LAUDO TÉCNICO DE ACESSIBILIDADE

PREFEITURA DO MUNICÍPIO DE VARGEM ABRIL 2024

Local: **SEDE DO CRAS**

Endereço: RUA JOSÉ LOPES RIOS, N.º 55 – CENTRO – VARGEM – SP

FOTOS 11 A 17 – BANHEIROS – INTERNO – AJUSTAR BACIA, BARRAS DE APOIO E ACESSÓRIOS NO GERAL

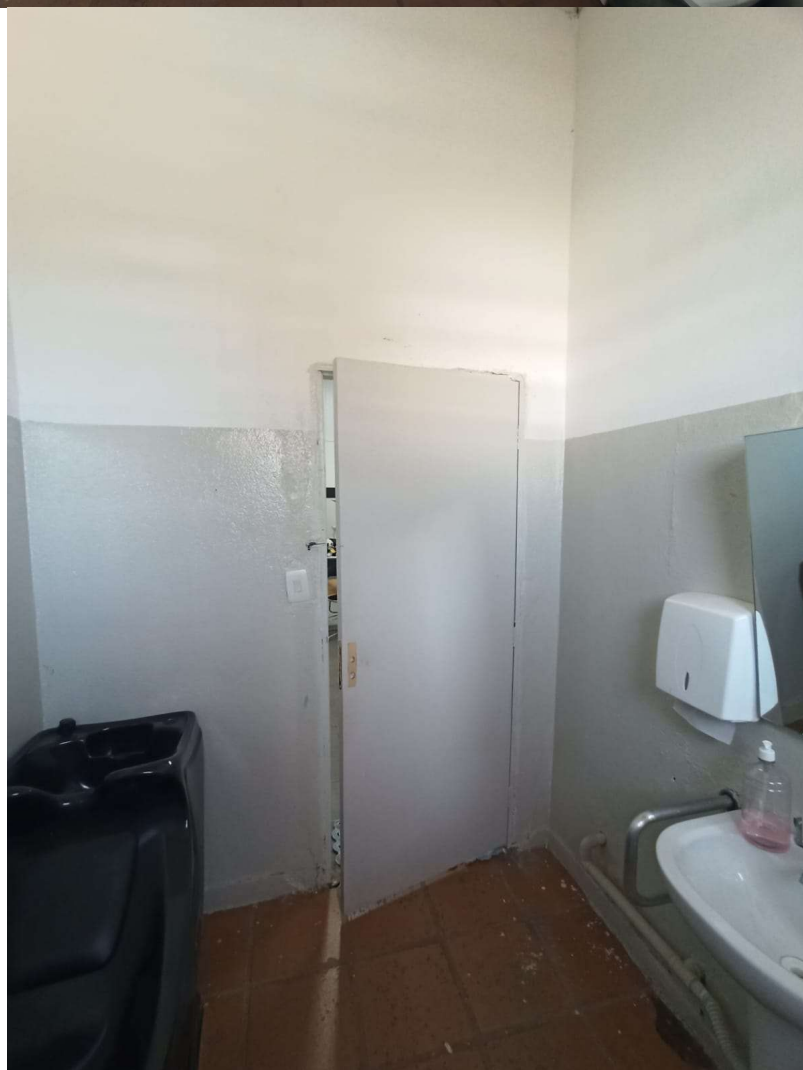
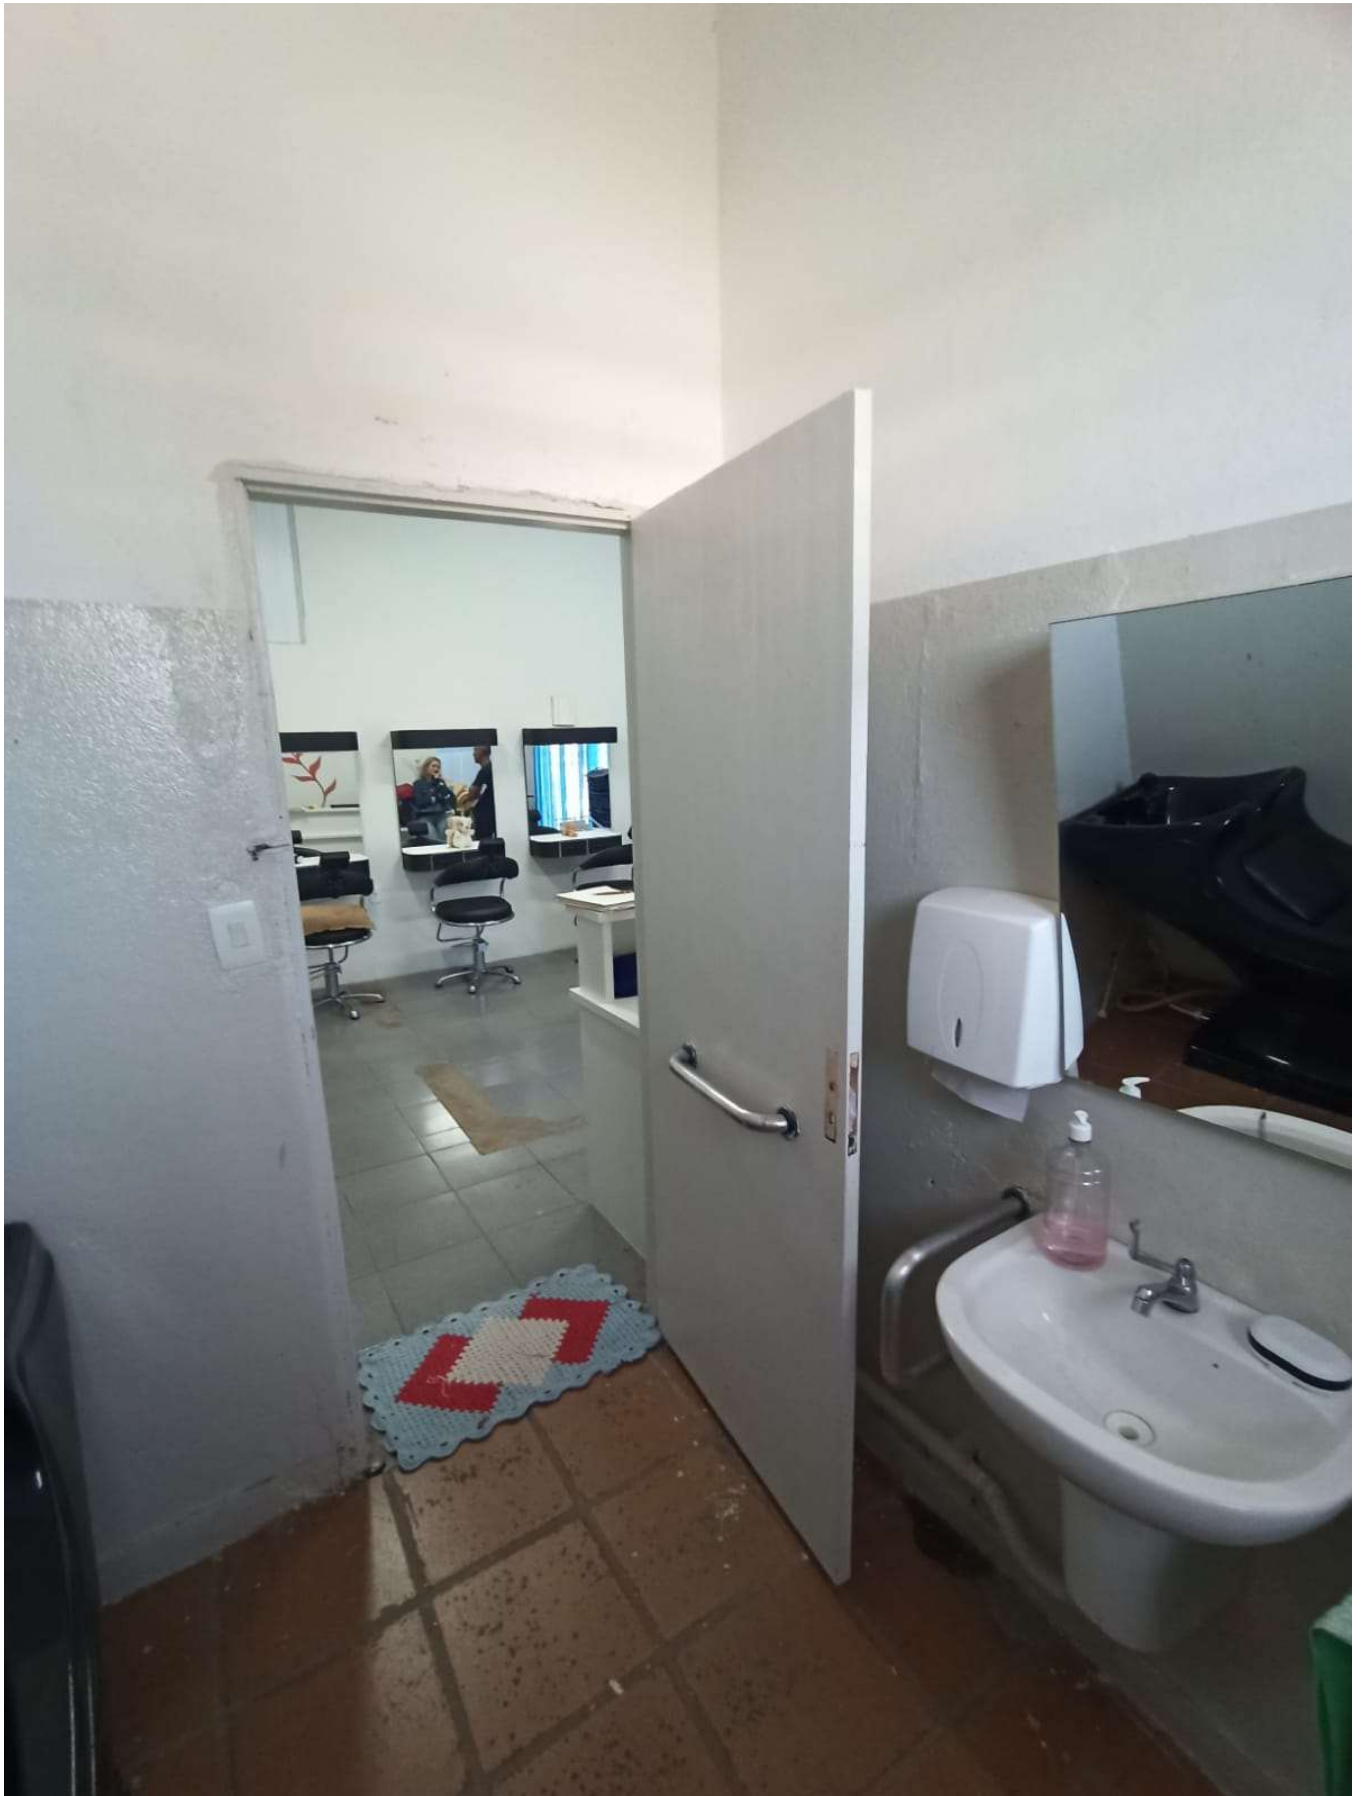
A edificação possui dois banheiros acessíveis, com dimensões atendidas. Seguem requisitos que não são atendidos.

- ☐ Os puxadores horizontais das portas dos banheiros foram removidos.
- ☐ Não possui cabide e porta objetos.

- ❑ O sistema de alarme de emergência está incompleto.

- ❑ Instalação de puxador horizontal, no lado oposto ao da abertura da porta, associado à maçaneta, conforme especificado em 6.11.2.7 (ver Figura 14).

- ❑ Prever a instalação de cabide e porta objetos, conforme os itens 7.11.13 e 7.11.14 e figura 121 da NBR 9050/2021. Os mesmos devem ser instalados a 0,80 a 1,20 (m) do piso acabado. O porta objetos deve ser instalado em local que não interfira nas áreas de transferência e manobra, e deve ter profundidade máxima de 0,25 m, não pode ter cantos agudos e superfícies cortantes ou abrasivas; não é recomendável a instalação do mesmo atrás da portas (ver figura 15).

- ☐ Prever a instalação completa do sistema de alarme de emergência, atendendo a disposto no item 5.6.4.1 da NBR 9050/2021, bem como observando todos os detalhes em relação a instalação conforme seção 5.6 da referida norma.
